改善箇所説明図

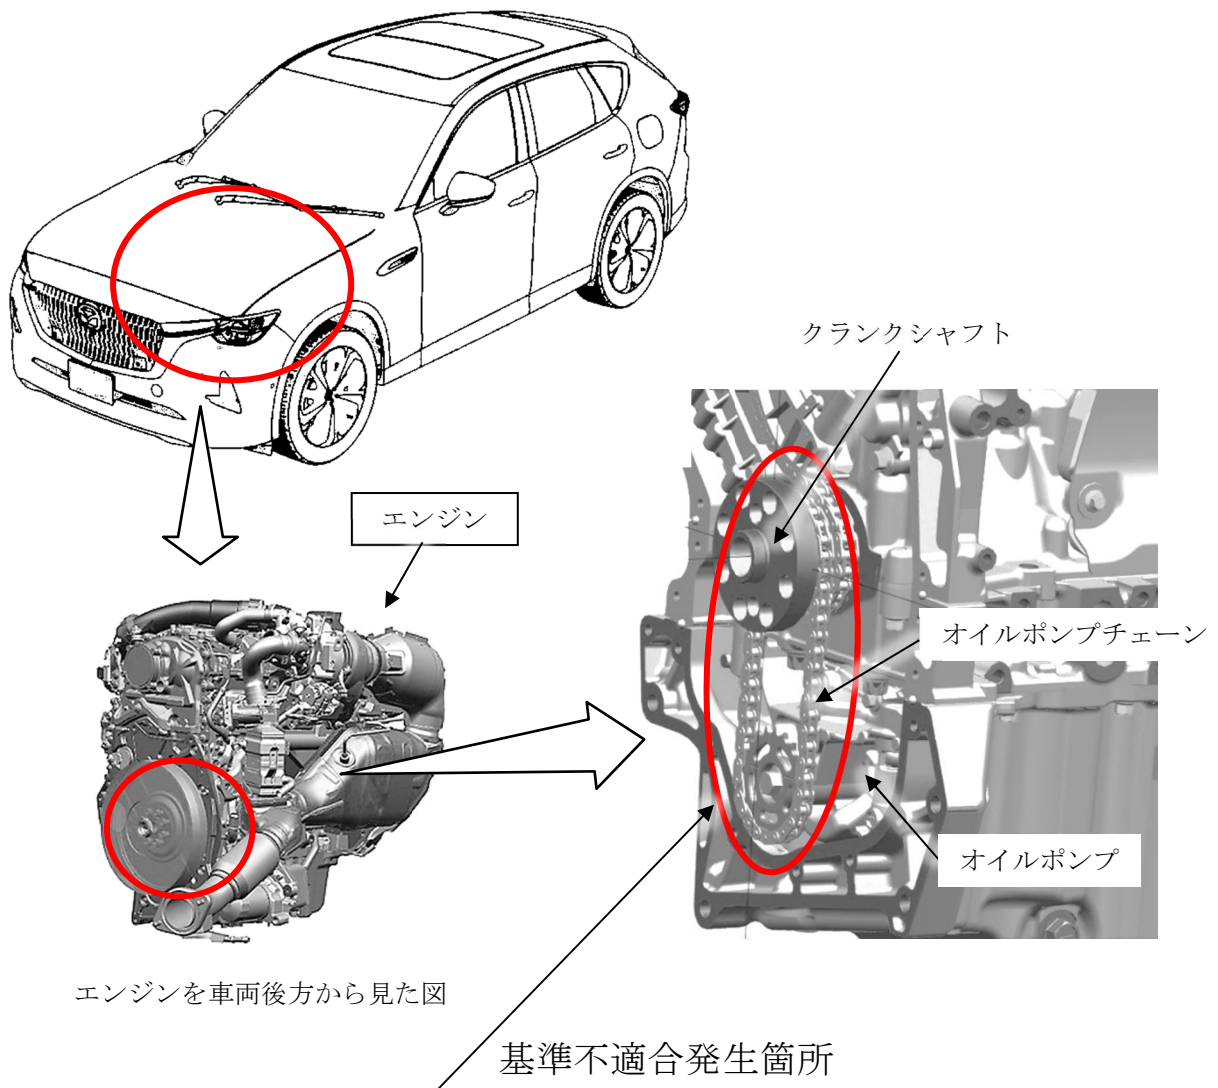
エンジンのオイルポンプチェーンにおいて、製造時の組み付け作業が不適切なため、正しい位置に組み付けられていないものがある。そのため、オイルポンプチェーンが外れてオイルポンプが停止すると、油圧が低下することで油圧警告灯およびエンジン警告灯が点灯してエンジン出力に制限がかかり、最悪の場合、エンジンが焼き付くおそれがある。

全車両、エンジンを良品と交換する。

識別：右リヤドア・ロアヒンジ取付けボルト(下側)の頭に黄ペンを塗布する。
